# Landkreis Kronach, Rad-Orte-Katalog

Rad-Ort Nummer 17-018

Ort Kronach, Radweg Richtung Glosberg

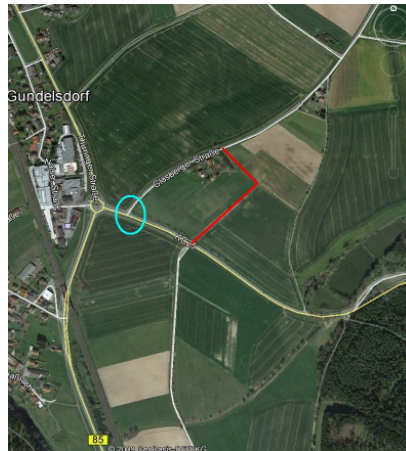
- Die KC25 nach rechts zu befahren, ist zu gefährlich, weil auf gut 2 km Länge bis oben zur Letzenhof-Einmündung der Radweg fehlt.
- Der nach Querung der KC25 geradeaus weiterführende Feldweg Richtung Glosberg (rot) ist in einem für Fussgänger und Radler ungeeigneten Zustand.
- Der Fuss-/Radweg nach links ist nicht an die Glosberger Strasse angebunden, sondern bei der Einmündung durch einen Graben abgeschnitten.

A) Die KC25 queren und auf der Fahrbahn bis zur Glosberger Strasse fahren. **Praktisch alle Radler fahren so**, in beiden Richtungen.

B) Den Fuss-/Radweg bis zum Gundelsdorfer Kreisel nehmen, erst dort die KC25 überqueren und das gegenüberliegende Fuss-/Radweg-Stück zurück zur Glosberger Strasse fahren; ein Umweg von knapp 200 Metern.

### Foto vom Ort

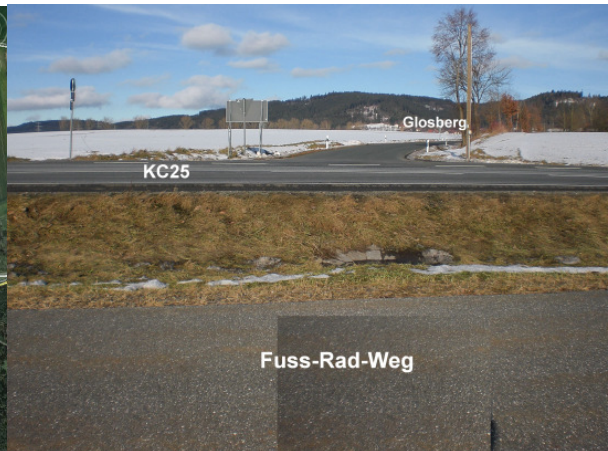
**Lösungsideen** Bei der Glosberger Strasse eine passende Brücke über den Graben bauen (blauer Kreis), und eine Querungshilfe einrichten.

Den Geradeaus-Feldweg zum Fuss- und Radweg ausbauen (rot).

Die KC25 auf der Nordseite bis zur Letzenhof-Einmündung mit einem Fuss-/Radweg begleiten, u.a. angeschlossen an die Einmündung des Fuss-/Radweges von Kronach.

Gunther Dressel antwortet: *Hier besteht für den Landkreis keine Veranlassung einer Änderung. Die Radwegebeschilderung führt über die **sichere** Querungshilfe am Kreisverkehr. Bei ihrem Vorschlag würden die Radfahrer auf freier Strecke die stark befahrenen Kreisstraße queren. Dies würde zu einer nicht zulässigen Gefährdung der Fußgänger und Radfahrer führen. [Wer den Rad-Ort beobachtet, stellt fest dass der überwiegende Anteil der Radler den Umweg nicht akzeptiert, auf freier Strecke die stark befahrene Kreisstraße nicht nur quert, sondern sie dann auf knapp 200 m befahren muss.]*
